先進医療B評価用紙(第2号)

先進医療技術名：自己心膜製ステントレス僧帽弁置換術

「自己心膜製ステントレス僧帽弁置換術（整理番号B047）」の有効性・安全性にかか る評価について

先進医療 B 実施計画等評価表 (番号 B047)

図 1

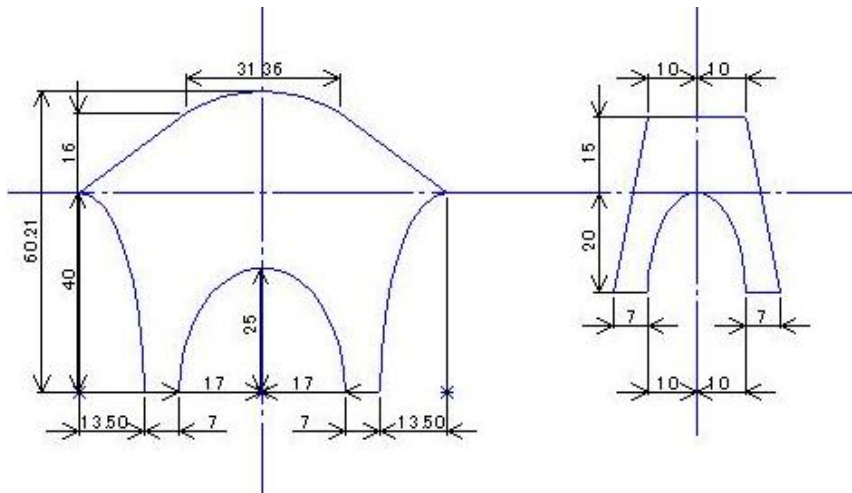
頁1：上段「図1」

また、左右の『テンプレート』と言われる図の間に水平に直線が記入されていますが、この水準線が新たな「僧帽弁」の接合面を示すのでしょうか？

4頁では成人での『脚長は3センチ前後』と記載されていますが、指摘した水準線下の長さはこの2種類のテンプレートでは両者の長さが右：40mm・左：20mmと異なります。

Normo 弁を理解する上で当作成画は極めて重要ですので、一般手術書のように詳細な作成画を手順に沿って製作して下さい（例えば立体的な位置関係を明らかにする完成図などを含む）。

ご指摘ありがとうございました。説明図および説明文が不十分であったのでこれを全面的に作成し直し理解しやすいものにいたしました。

設計図「Normo 弁の作成 1. 研究」図1の水平線の☆印の高さのものは、仮固定点のレベルを表します。植え込み前にこのレベルで前後尖の脚部を仮固定（脚固定後に切る）しておくことにより適正な接合の再現性が高くなります。

適性な脚長についての記載は、「Normo 弁の作成と植え込み 2. 臨床」図10右図の弁閉鎖位をご覧くださいますとわかるように、弁輪平面から乳頭筋固定部までの距離になります。仮固定点は弁輪平面よりも低い位置になります

図 4

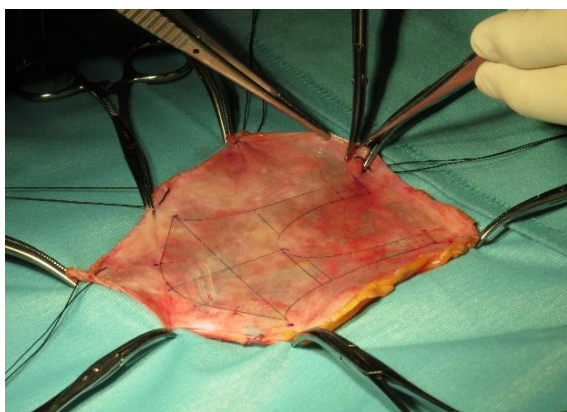
頁 2：下段「図 4」

図 4 は 差し替えた新たな説明図からは削除されていますが、これは張力をかけているのではなく、完成した形態を観察しているところです。長年にわたるシミュレータ実験により、良い形態が得られれば良い機能が得られることが明らかになっております。

図 5

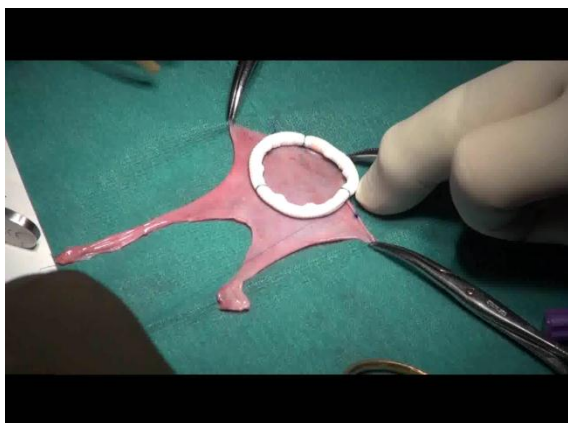
頁 3：上段「図 5」

説明文では『同時に後尖心膜をリング後尖側中央に縫着する（図 5）』とありますが、先に縫着した『心膜前尖』はどこに有るのでしょうか？

ご指摘ありがとうございます。「Normo 弁の作成と植え込み 2. 臨床」を新たに作成し実際の写真をいれました。

図 9

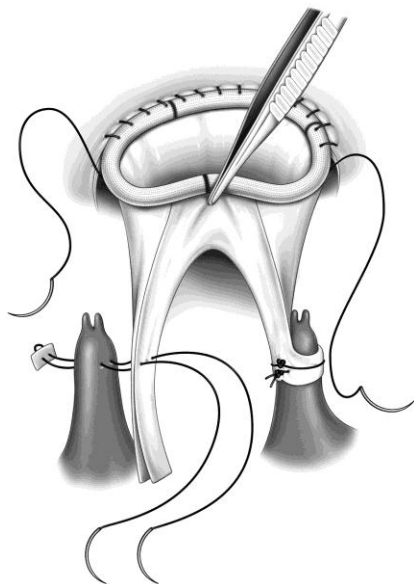
頁 5：上段「図 9」

②乳頭筋への縫合図を見ると、既に質問（1）で指摘した前尖の脚長と後尖の脚長の違いが『図 9』の左側乳頭筋に縫合されんとしている 2 枚の心膜で形成される『脚』では揃った長さになっています。何故でしょうか？

③乳頭筋への縫着と補強について、図 9 および頁 5：下段の左図を見ると、乳頭筋への縫着後には 4-0 プロピレン糸の下に乳頭筋全周に渡って繊維組織が見られます。これは Normo 弁の一部を利用して乳頭筋に巻き付けているのでしょうか？すると先の②の指摘にあるようにテンプレートにて作成した Normo 弁の前尖・後尖間の脚長差異が問題になってきます。

- ① ご指摘の通り、図が間違っておりました。これは拡大弁形成術の初期に行っていた弁輪縫合（前）を先に行う方法の図で、この方法では脚部の固定がやりにくいため、その後先に脚の固定をするよう変更しました。研究実施計画書 28 頁 8. 3. 2. の記載が正しい記載です。失礼いたしました。新たに作成した「Normo 弁の作成と植え込み 2. 臨床」の図 7 をご覧ください。
- ② ③ 実際に乳頭筋に固定される箇所は仮固定点から 1 センチ前後下であることが多く、脚部はかなり余ります（特に後尖）。この部分を乳頭筋に巻き付けて補強しております。
